DOSSIER D'AUTORISATION D'OUVERTURE DE TRAVAUX ET DE DEMANDE DE PERMIS D'EXPLOITATION  
GEOtherMIQUE BASSE TEMPERATURE  
AU TITRE DU CODE MINIER VALANT AUTORISATION AU TITRE DE L'ARTICLE L.214-3 DU CODE DE  
L'ENVIRONNEMENT  
SECTEUR VERCORS DE LA ZAC PRESQU'ILE DE GRENOBLE

MEMOIRE DE REPONSE A L'AVIS DE L'AUTORITE ENVIRONNEMENTALE

SEM INNOVIA  
1 place Firmin Gautier  
38027 Grenoble

Figure 1 : Plan de l'état des lieux des bâtiments raccordés et de leurs forages de prélèvement – Zoom nord

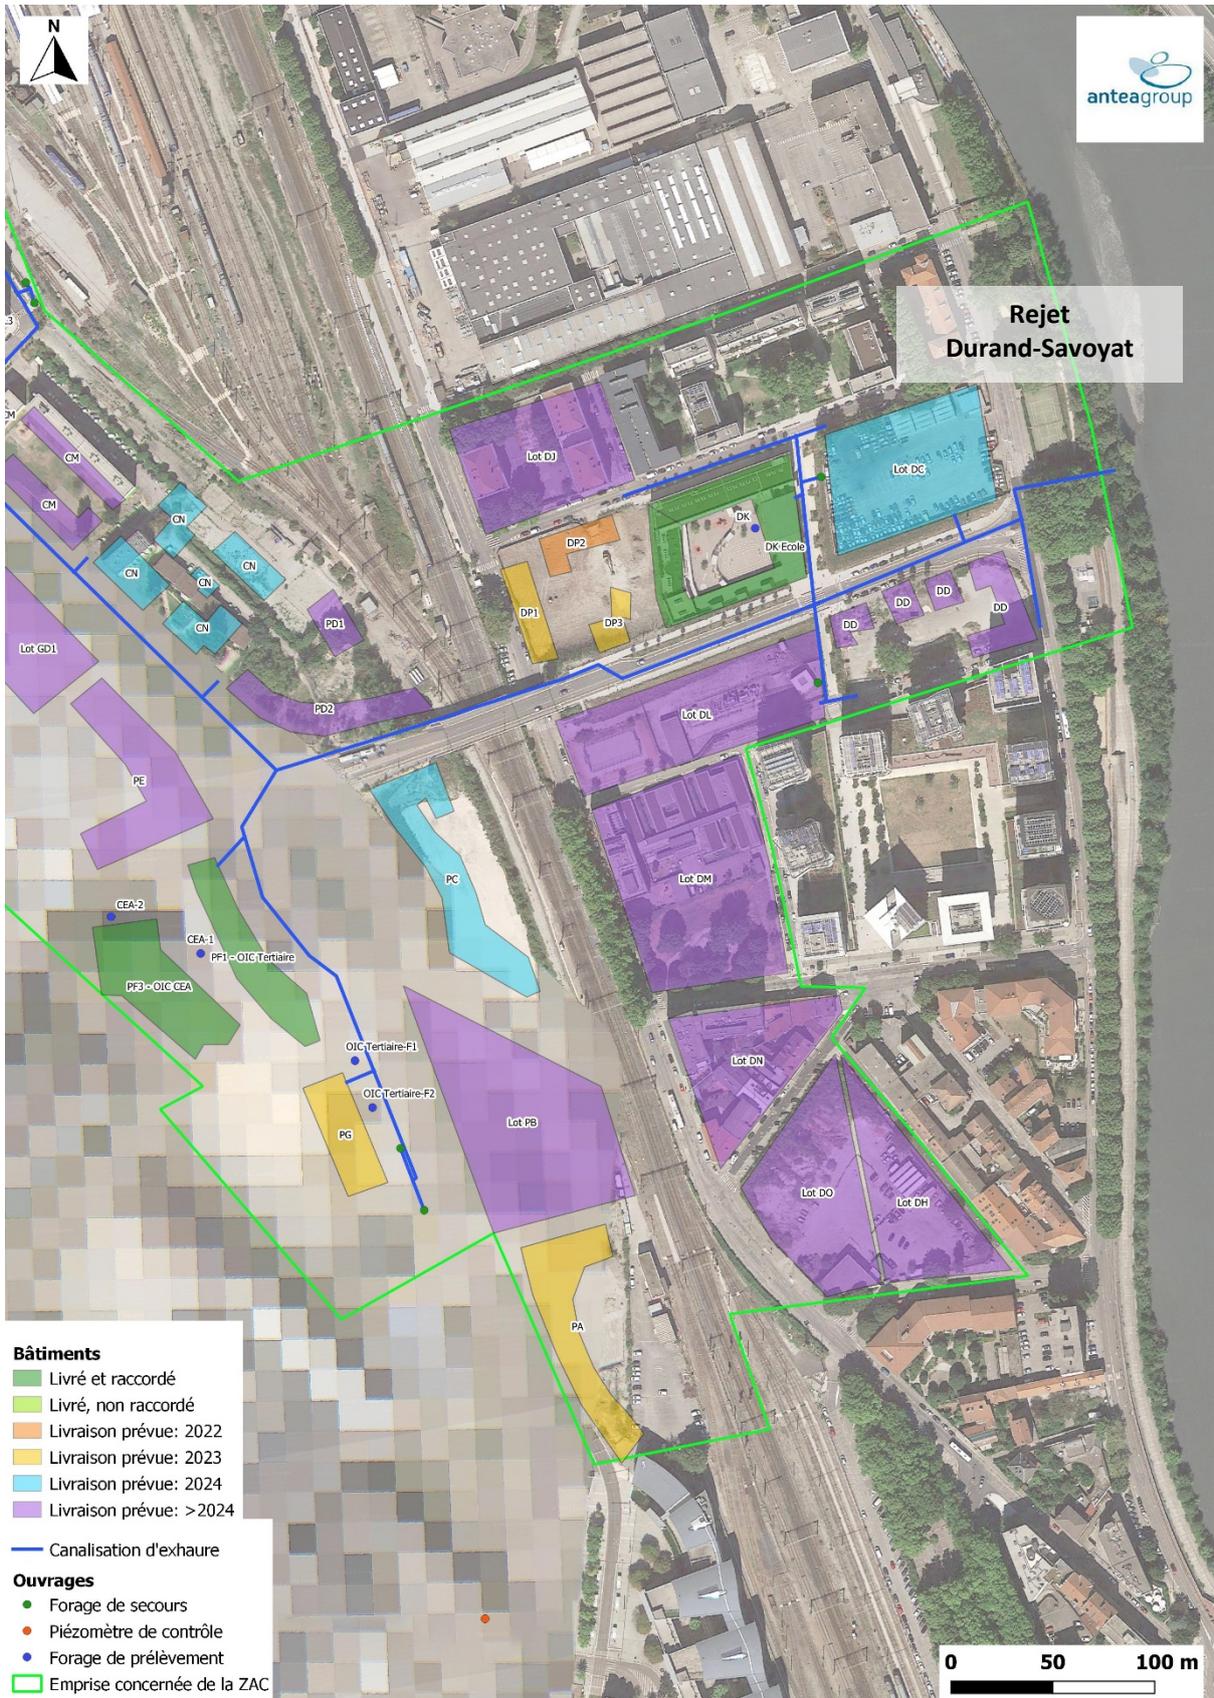
*L'Autorité environnementale recommande de compléter le dossier par la présentation de l'avancement de la mise en œuvre de la Zac et de ses incidences, en les éclairant par les résultats des suivis des mesures prises pour étayer et traiter les mesures retenues.*

La ZAC Presqu'île comprenant les secteurs de Cambridge, Durand Savoyat, et Cœur Presqu'île au mois de janvier 2022 est doté :

- d'un réseau d'exhaure constitué de 2 émissaires se rejetant à l'Isère ;
- de 27 forages de prélèvements alimentant 18 bâtiments
- de 11 points de secours
- 7 piézomètres de contrôle

L'ensemble de ces éléments sont localisés sur les cartes suivantes.

Figure 11. Localisation des points de suivi de la nappe pour le secteur Vercors

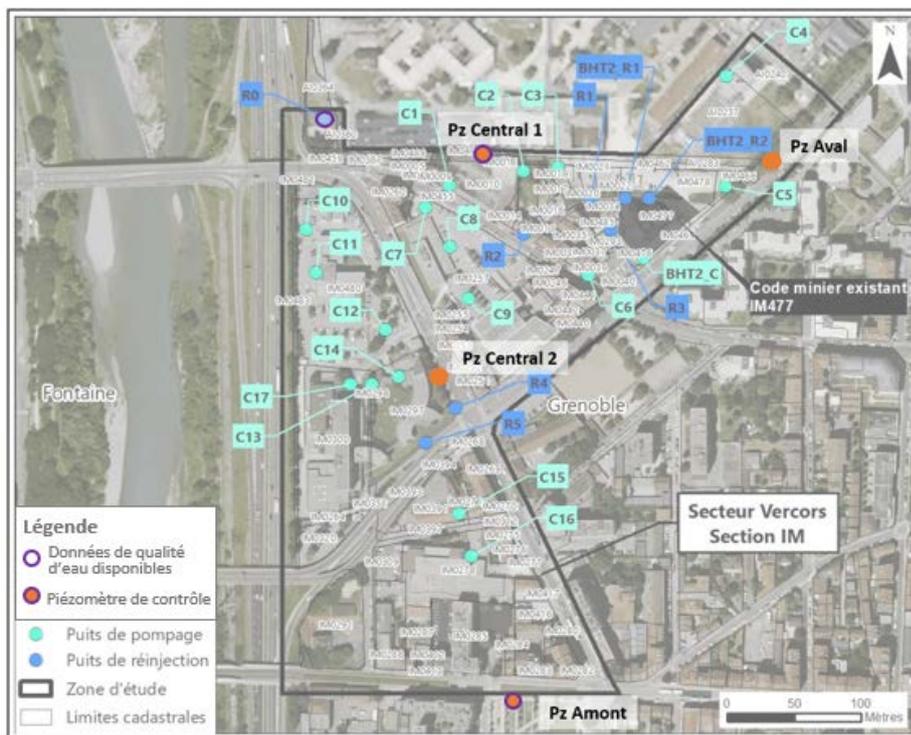
*L'Autorité environnementale recommande de préciser dans quelle mesure le projet est compatible avec l'état des sols et des eaux souterraines et n'est pas de nature à favoriser la migration et la transformation des polluants potentiellement présents dans les sols et les eaux souterraines.*

Au droit du secteur Vercors, nous disposons des résultats d'analyses des eaux souterraines prélevées sur les ouvrages suivants :

- en amont (Bouchayer Violet) : piézomètre Pz\_Amont sur la figure ci-après ;
- en aval : puits R0 en bleu sur la figure ci-après (anciennement puits 40.11 du CEA) ; ainsi que
- le piézomètre récemment installé au nord du secteur, au droit de l'îlot VA : Pz Central 1.

Les résultats d'analyses sur ces ouvrages révèlent des concentrations inférieures aux limites de quantification ou très faibles, toutes inférieures aux normes de potabilité.

Le piézomètre Pz\_Amont est situé en aval immédiat du secteur Bouchayer Vialet où un site BASOL est recensé.

Pz\_Central 1 est situé au droit du lot VA au droit duquel des activités potentiellement polluantes ont été recensées comme présenté ci-dessus. Le piézomètre installé au droit même des zones ayant pu engendrer une contamination des eaux souterraines a révélé l'absence de pollution et des concentrations traces ou significativement inférieures aux limites de quantification du laboratoire. Les impacts sont donc limités aux sols et les composés ne sont pas transférés vers les eaux souterraines.

A noter que deux autres piézomètres seront installés afin d'assurer le suivi des eaux souterraines au droit du site, à savoir Pz Central 2 et Pz Aval.
